ENQUÊTE PUBLIQUE PRÉALABLE À L'AUTORISATION DE RÉALISATION, D'AMÉNAGEMENT ET D'EXPLOITATION D'UNE USINE HYDROÉLECTRIQUE UTILISANT LE COURS D'EAU L'ARDON

RAPPORT D'ENQUÊTE

CENTRALE HYDROELECTRIQUE DE L'ARDON

Réponse au PV de synthèse de l'Enquête publique

Localisation de la station de pêche sur le ruisseau de l'Ardon

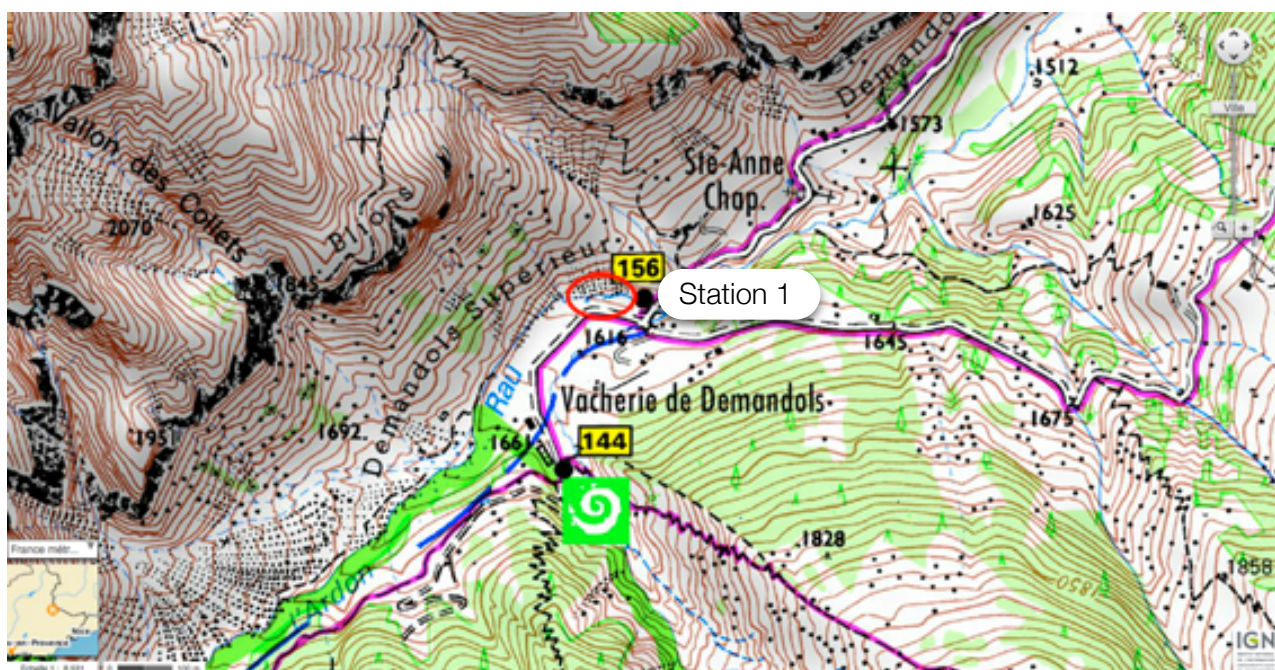
C5-1. L'inventaire piscicole fait en 2015 n'est absolument pas crédible et ne peut pas justifier l'absence de passe à poisson

La carte suivante localise la station d'inventaire réalisée (lieu-dit : la Vacherie de Demandols) :

Sur l'Ardon, au niveau de la Vacherie de Demandols, les inventaires piscicoles n'ont pas permis de capturer des poissons ni en 2014, ni en 2015.
